Aviso de seguridad

Desde FIXE, hemos detectado una predisposición a la oxidación en ambientes marinos muy alta e inusual en algunas de las partidas de plaquetas FIXE-1 PLX.

Plaqueta FIXE-1 PLX instalada

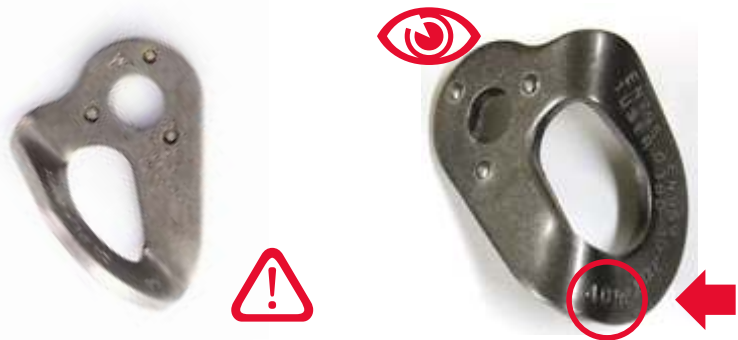
Los productos detectados tienen un número de lote entre el 0116 y 2216. Las dos primeras cifras entre 01 y 22, y siempre acabado en 16.

Debido a ello, si se detectan oxidaciones o disponen de plaquetas FIXE-1 PLX (o reuniones y rapeles que las contengan) **instaladas o con intención de ser instaladas en ambientes marinos, con número de lote comprendido entre el 0116 y el 2216** rogamos se pongan en contacto con nosotros a través del correo: recall@fixeclimbing.com
